기 술 검 토 서

NO. 토질 및 기초 — 72

제 목: 절토사면 안정대책 적정성 검토

강 원 건 설 사 업 소
춘 천 ~ 동 흥 천 기 술 자 문 단

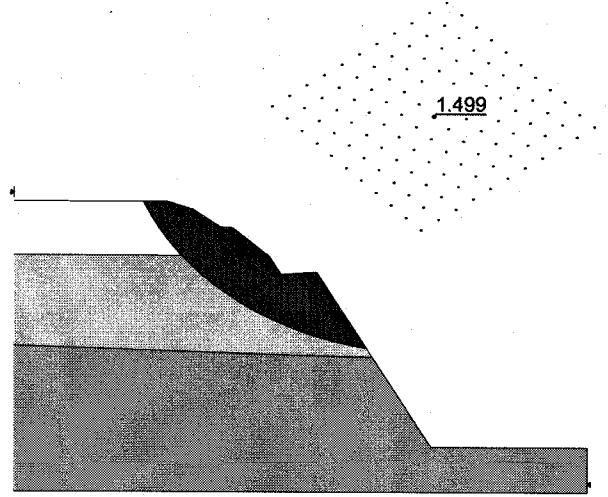
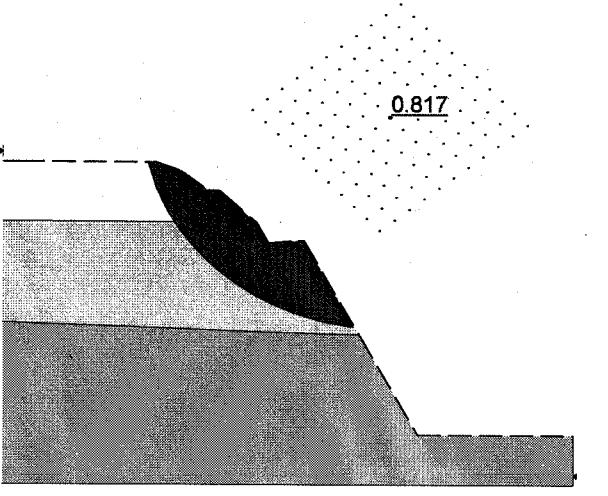
- 사면 붕괴가 발생한 STA. 1+120의 경우, 설계시의 추정암선은 발파암선의 위치가 20m소단 상부에 위치하는 것으로 추정하였으나, 실제의 발파암선은 사면 하단부에 위치하고 리핑암선이 20m 소단부근에 출현함.
- 설계시 비탈면 횡단구성은 전 지층에 대하여 한국도로공사의 지층별 표준경사를 적용하였으며, 발파암 구간에는 L=6~8m의 록볼트를 계획하였으나, 붕괴구간의 경우 현 굴착면까지 발파암이 분포하지 않으며, 변화된 암선에 적합한 새로운 횡단구성이 필요한 상태임.

현재 노출된 리핑암 구간의 시공단면에 대하여 원호파괴를 가정한 한계평형해석을 실시하였으며 검토 결과는 다음과 같다.

구 분	해석단면(붕괴구간 : STA. 1+120)
건 기 시	 $F_s = 1.499 < 1.5$ (불안정)
우 기 시	 $F_s = 0.817 < 1.1$ (불안정)
분석결과	현 시공 비탈면에 대한 실제 암선 적용시의 안정성 검토결과 불안정한 것으로 검토되어 대책공법의 적용이 필요한 것으로 분석됨.

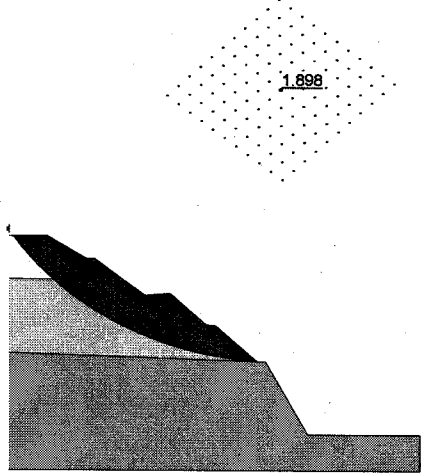
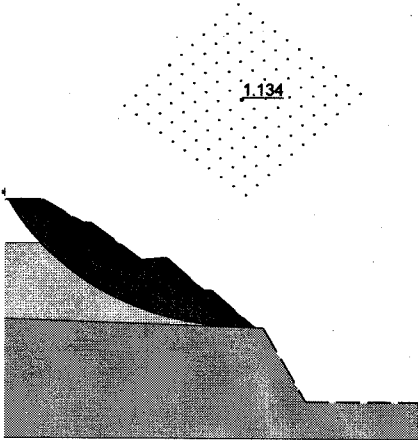
본 사면에 대한 대책공법 검토결과 각 지층에 적합한 표준경사의 적용이 필요한 것으로 분석되며, 각 지층별 표준경사 및 소단규적을 적용한 단면에 대하여 안정성 분석을 실시하였으며 검토 결과는 다음과 같다.

구 분	해석단면(붕괴구간 : STA. 1+120)
건 기 시	
	$F_s = 1.898 > 1.5$ (안정)
우 기 시	
	$F_s = 1.134 > 1.1$ (안정)
분석결과	지층 조건에 적합한 표준경사 및 소단규적을 적용하여 안정성 분석을 실시한 결과, 안전한 것으로 분석됨.

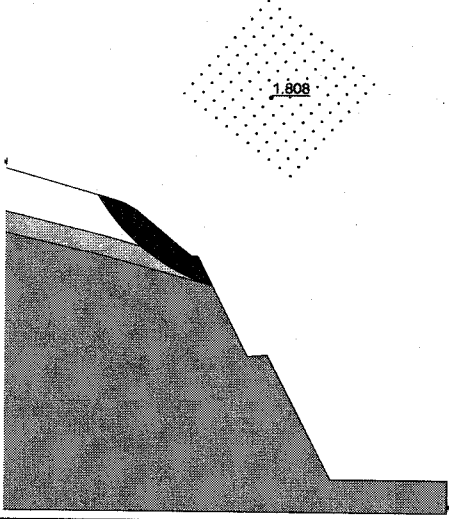
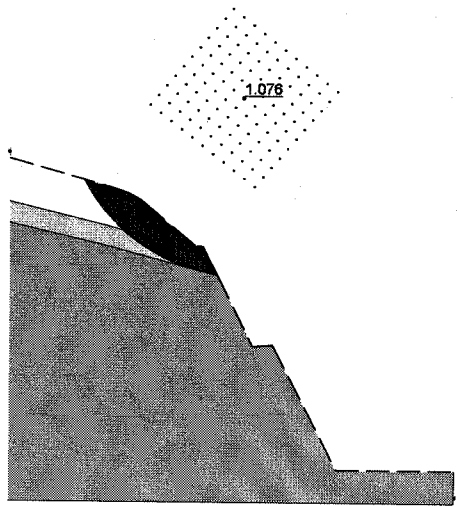
본 사면은 발파암 경사로 절취된 리핑암 구간에서 균열 및 불안정 요인이 발생하였으므로, 현 시공단면에 대하여 원호파괴를 가정한 한계평형해석을 실시하였으며 검토 결과는 다음과 같다.

구 분	해석단면(STA. 1+540)
건 기 시	 $F_s = 1.808 < 1.5$ (불안정)
우 기 시	 $F_s = 1.076 < 1.1$ (불안정)
분석결과	현 시공 비탈면에 대한 실제 암선 적용시의 안정성 검토결과 불안정한 것으로 검토되어 대책공법의 적용이 필요한 것으로 분석됨.

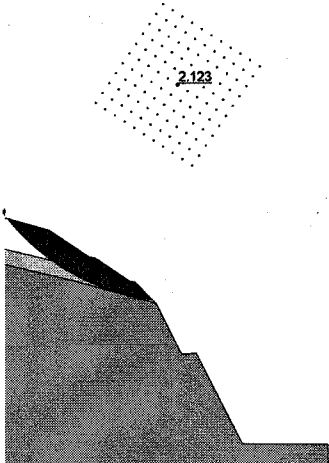
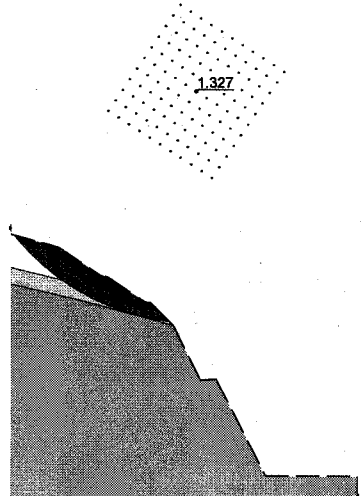
본 사면에 대한 대책공법 검토결과 비탈면 상부의 일부구간에 경사완화공법의 적용이 필요한 것으로 분석되며, 대책공법이 적용된 단면에 대한 안정성 분석을 실시하였으며 검토 결과는 다음과 같다.

구 분	해석단면(붕괴구간 : STA. 1+120)
건 기 시	 $F_s = 2.123 > 1.5$ (안정)
우 기 시	 $F_s = 1.327 > 1.1$ (안정)
분석결과	비탈면 상부에 경사완화공법을 적용하여 안정성 분석을 실시한 결과, 안전한 것으로 분석됨.

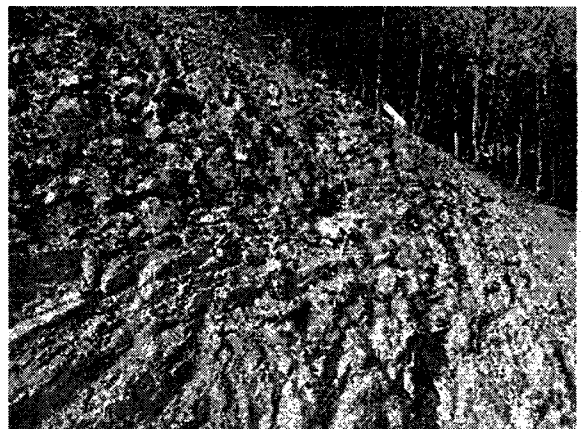
- 보강이 계획된 구간은 뜯돌이나 이완이 심한 암괴는 제거후 보강공법이 적용되어야 하며 반드시 매단계 절취후 조속한 보강이 되어야 하며 TOP DOWN 방식의 시공이 되어야 함.
- 사면의 표면보호공은 안정해석에 반영되지는 않으나 사면안정에 매우 중요한 인자임을 인식하고 시공후 조속한 표면처리를 실시하는 것이 타당한 것으로 판단됨.
- 절취사면내 용수 발생시는 수평배수공을 설치하여 원활한 배수를 유도하여야 함.
- 추가굴착시 지질이 급변하거나 검토시와 상이한 지층이 분포할 경우에는 반드시 재검토 후 시공하여야 함.
